Prot. n. 19768 del 07/07/2026

**OGGETTO: AUTORIZZAZIONE IDRAULICA UNICA**

*\*\*\*AIU in favore dell'Ufficio del Commissario di Governo per il contrasto del dissesto idrogeologico della Regione Siciliana.\*\*\**

- **OGGETTO: Programmazione MiTE 2022 – AG\_904\_ Comune di Alessandria della Rocca – “Lavori di consolidamento della via Santuario” – Codice ReNDiS 19IR904/G1 – CUP H57B16000000006.**
- **ENTE: Commissario di Governo per il contrasto del dissesto idrogeologico della Regione Siciliana, Piazza Ignazio Florio n. 24 90139, Palermo C.F. / P.IVA 97250980824**

#### RELAZIONE IDRAULICA- PERIZIA DI VARIANTE E SUPPLETIVA N.1

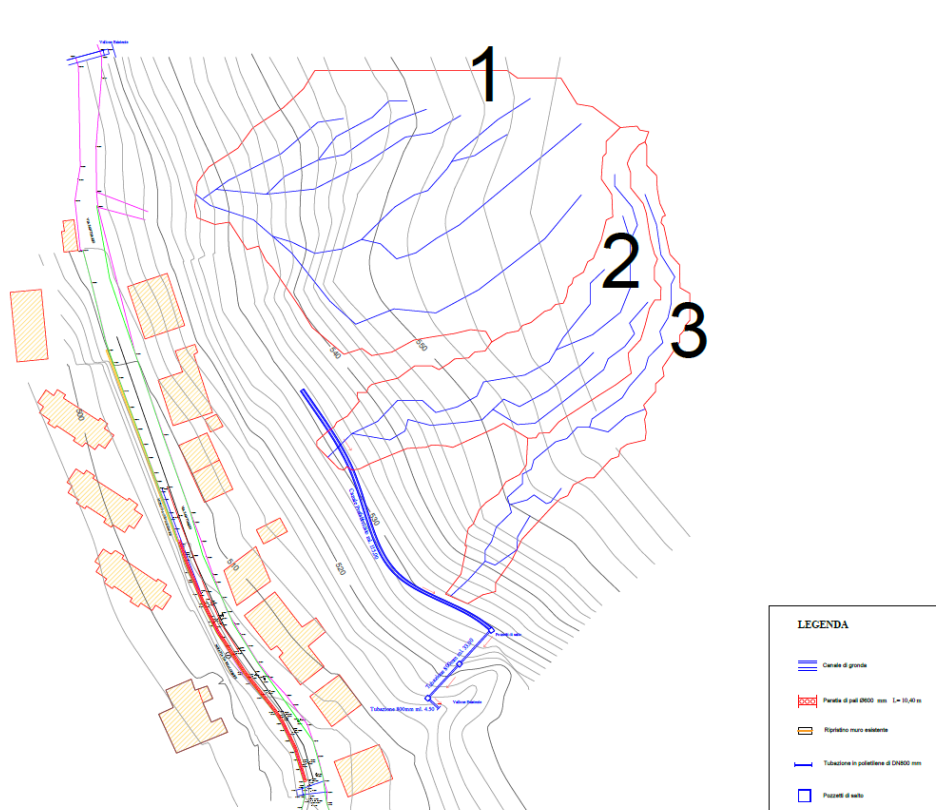
CONSIDERATO che in fase di esecuzione dei lavori si è resa necessaria la redazione di una Perizia di Variante e Suppletiva n. 1 per modificare il tracciato delle opere idrauliche, prevedendo nello specifico la riduzione della lunghezza del canale di gronda in cemento armato da 150 metri a 115 metri (con l'eliminazione di un tratto terminale non attivo di 35 metri), come da planimetria allegata;

ATTESO CHE le verifiche idrauliche di variante sono state condotte per lo scenario post-variante (portata di progetto pari a  $0,47\text{m}^3/\text{s}$ ) un Tempo di Ritorno di  $T = 300$ anni;

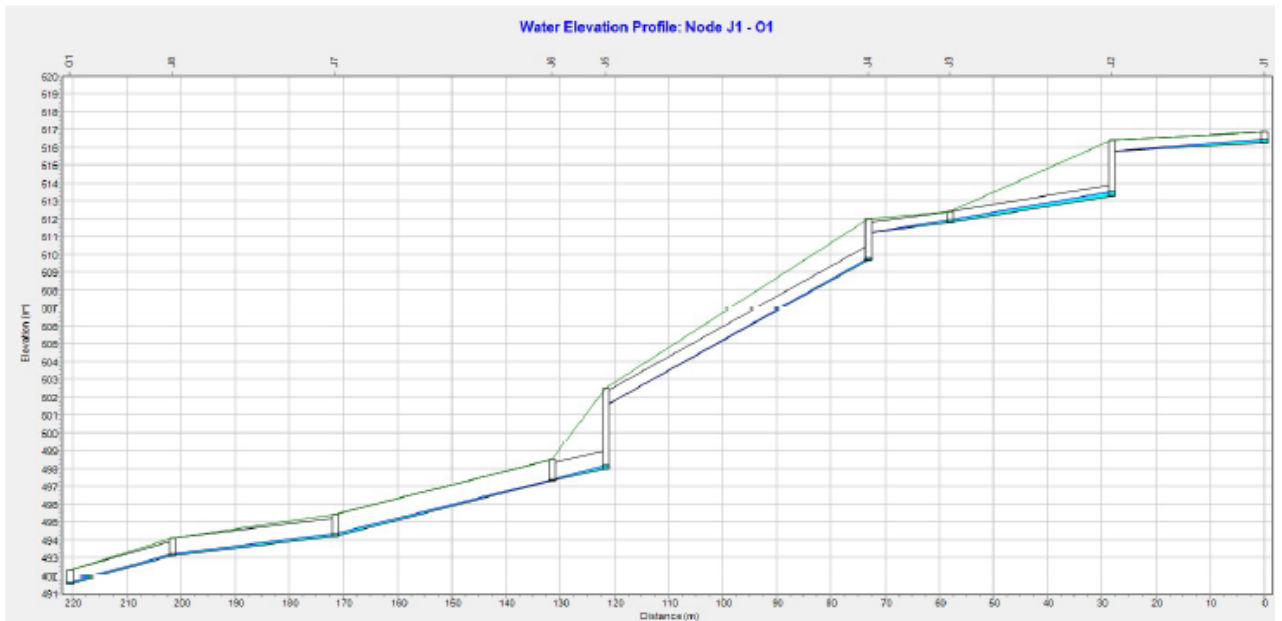
CONSIDERATO CHE lo studio ha analizzato e verificato anche l'intero sistema di smaltimento esistente a valle dell'intervento (articolato in 7 canali/tratti consecutivi), le cui risultanze sono illustrate nel profilo idraulico di seguito allegato;

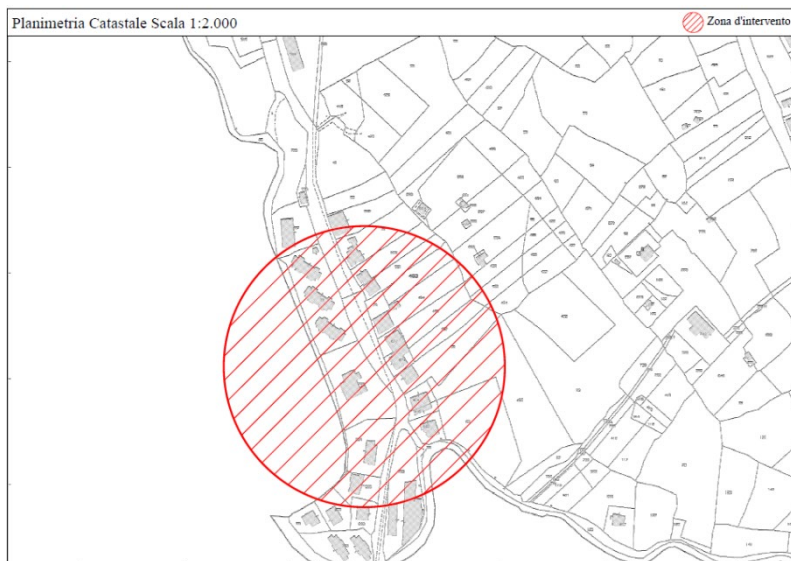
CONSIDERATO che gli attraversamenti dei corsi d'acqua non interessano aree catastalmente appartenenti al demanio fluviale, come si evince dallo stralcio catastale seguente;
